2021年9月29日

東京電力ホールディングス株式会社
柏崎刈羽原子力発電所

柏崎刈羽原子力発電所第1号機 荒浜側焼却設備スラッジ脱水機改造工事 運転性能試験における不具合事象の対策ならびに工事計画に関する対応方針について

V-5-5 スラッジ一時受ホップの耐震性についての計算書

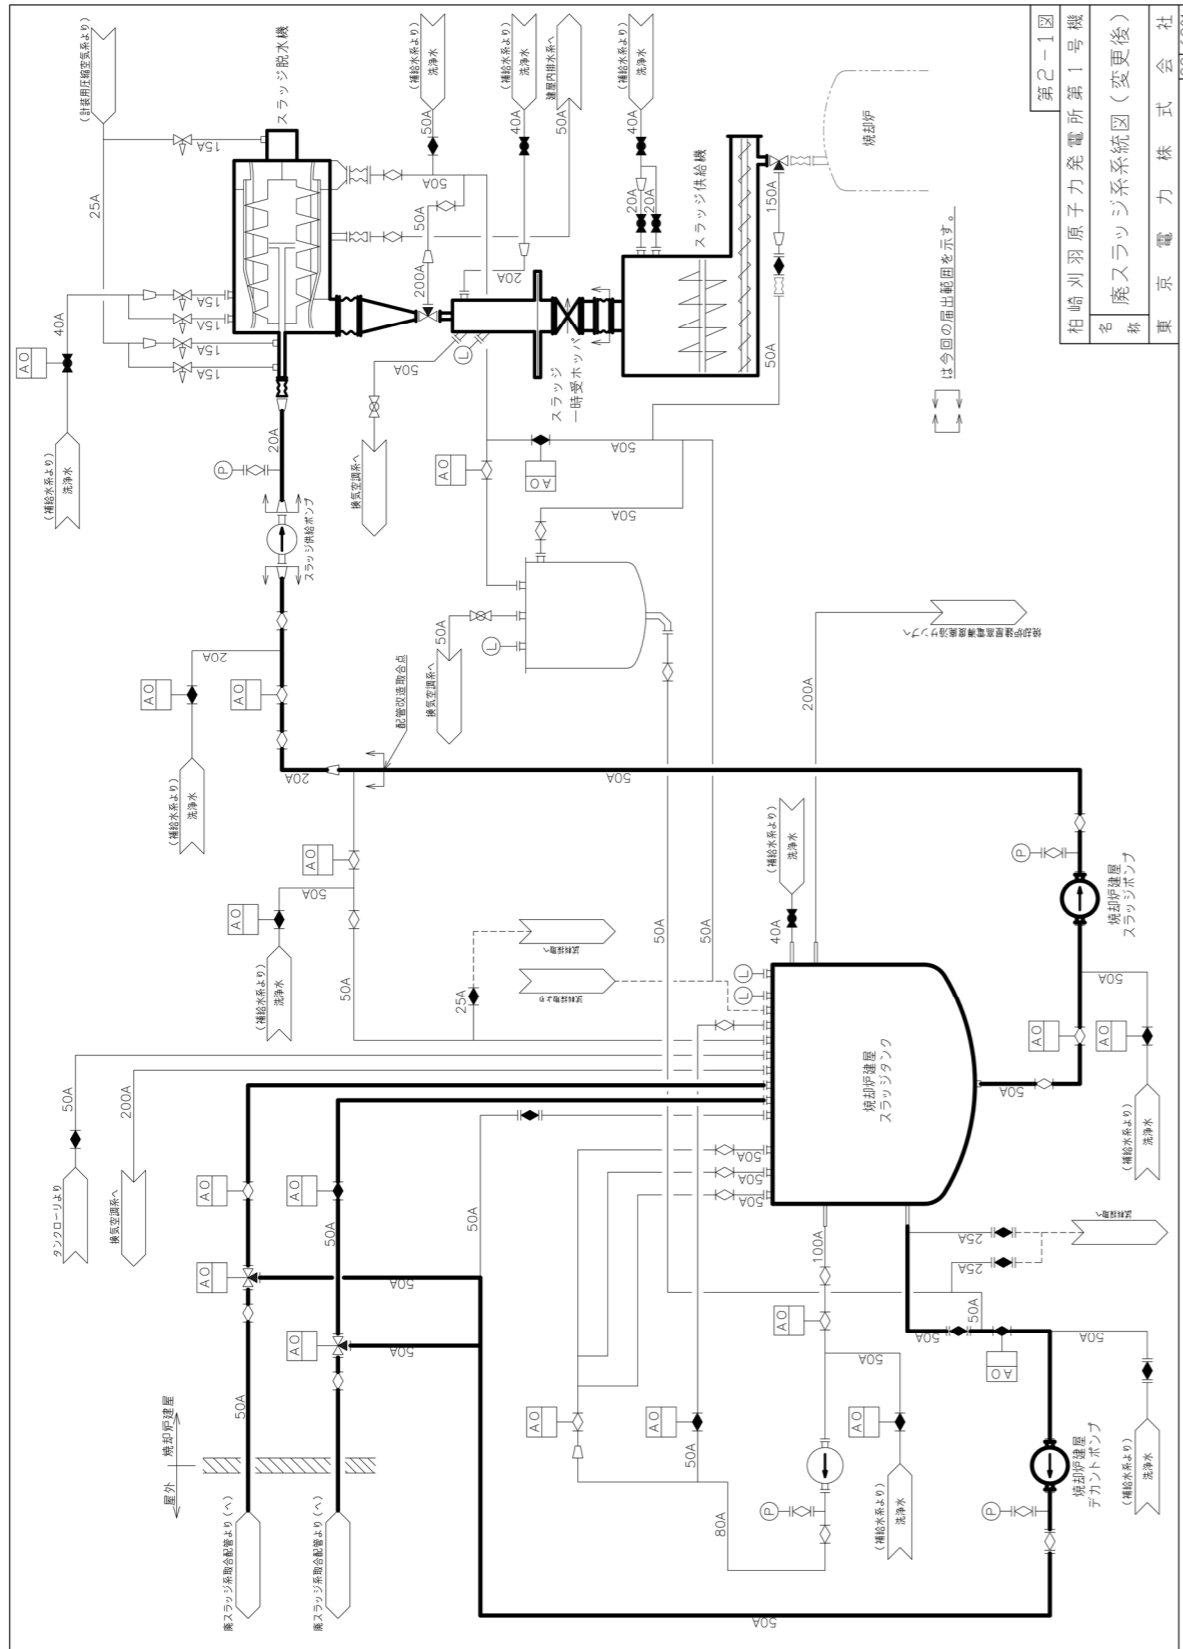
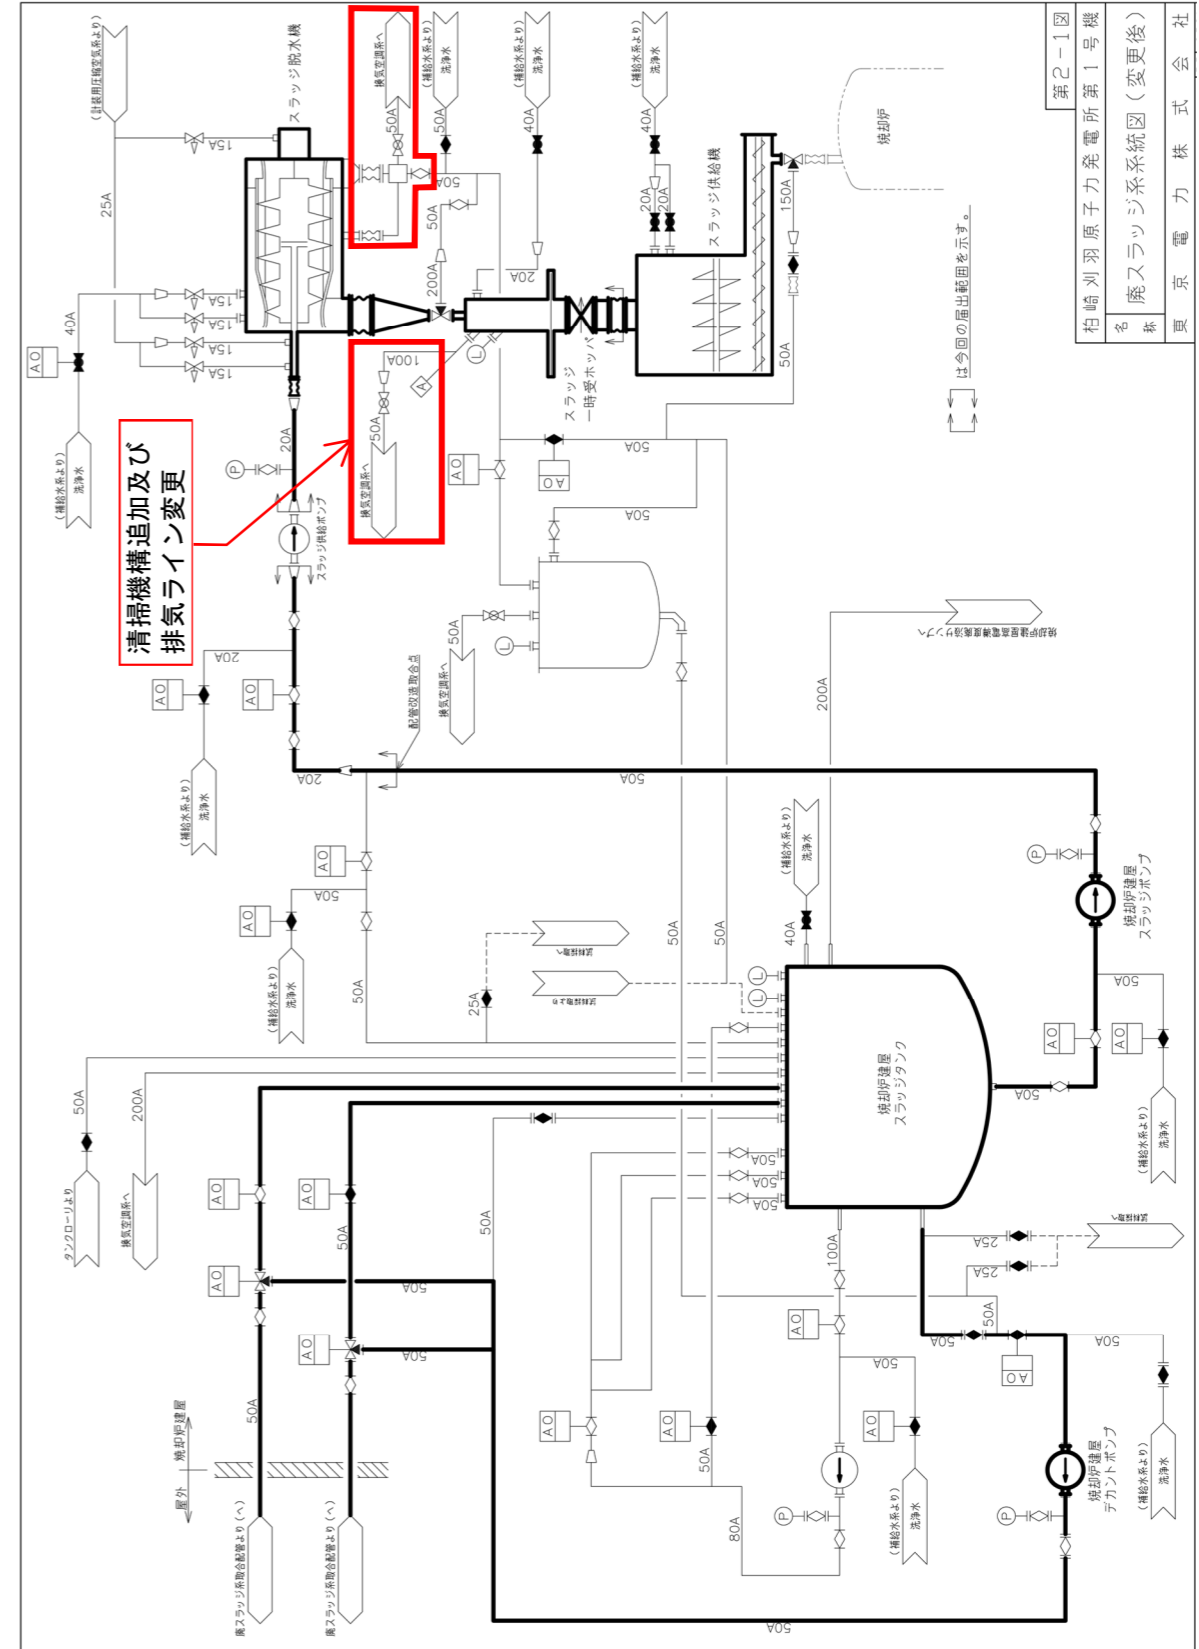
構造変更による変更

質量及び重心高さ変更による変更

部材	材料	応力	算出応力	許容応力
胴	SUS304TP	一次一般膜 $\sigma_0 = 14$ 一次 $\sigma_1 = 15$	$\sigma_0 = 14$ $\sigma_1 = 15$	$S_a = 152$ $S_a = 152$
ラジ	SS400	組合せ $\sigma_s = 7$	$\sigma_s = 7$	$f_t = 225$
取付ボルト	SS400	引張 $\sigma_b = 8$ せん断 $\tau_b = 0$	$\sigma_b = 8$ $\tau_b = 0$	$f_a = 169$ $f_{ab} = 130$

V-8-2 放射性廃棄物廃棄施設に係る系統図

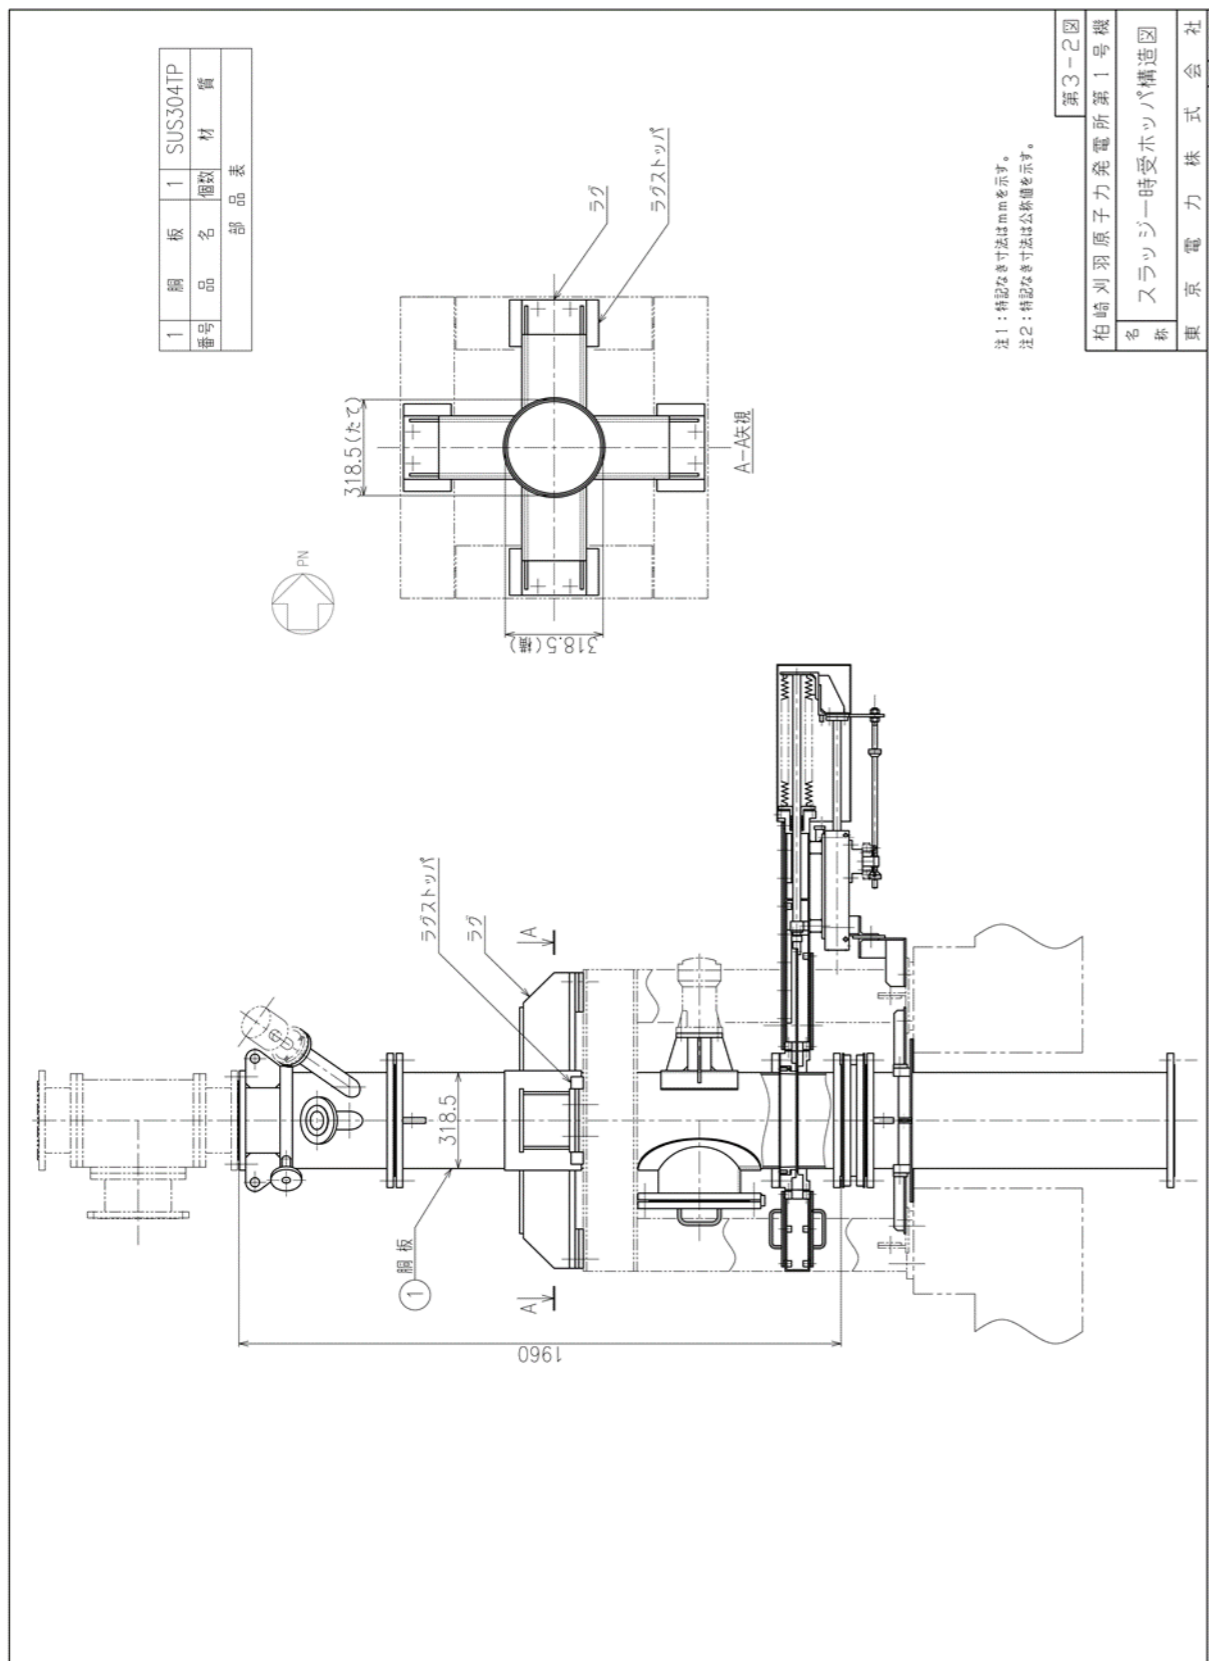
対象図書	影響箇所	影響評価
V-5-2-2 スラッジ一時受ホッパの耐震性についての計算書作成の基本方針	図 1.2-1 スラッジ一時受ホッパ形状	ベント配管において改造を実施するため形状が変更となるが、耐震計算書に使用する記号や位置に変更はなく計算書作成の基本方針自体に変更が生じるものではないことから影響はない。
V-5-5 スラッジ一時受ホッパの耐震性についての計算書	固有周期 (s), H1 (mm), H2 (mm), m0 (kg), m1 (kg), m2 (kg), 算出応力	設備改造により重量・重心高さが変更となることから耐震計算の算出結果が変更となるが、求められた算出応力は許容応力内であり問題ないことを確認しているため影響はない。
V-8-2 放射性廃棄物の廃棄施設に係る系統図 第2-1図 廃スラッジ系系統図 (変更後)	・スラッジ脱水機分離水配管の系統構成 ・スラッジ一時受ホッパベント配管の系統構成	変更が生じる範囲は主配管ではないことから工事計画 (要目表の記載) に影響はない。
V-8-3 構造図 第3-2図 スラッジ一時受ホッパ構造図	スラッジ一時受ホッパベント配管 (清掃機構追加, 排気ライン変更)	ベント配管において改造を実施するため形状が変更となるが、主要部材の改造はなく主要寸法に変更はないことから工事計画 (要目表の記載) に影響はない。
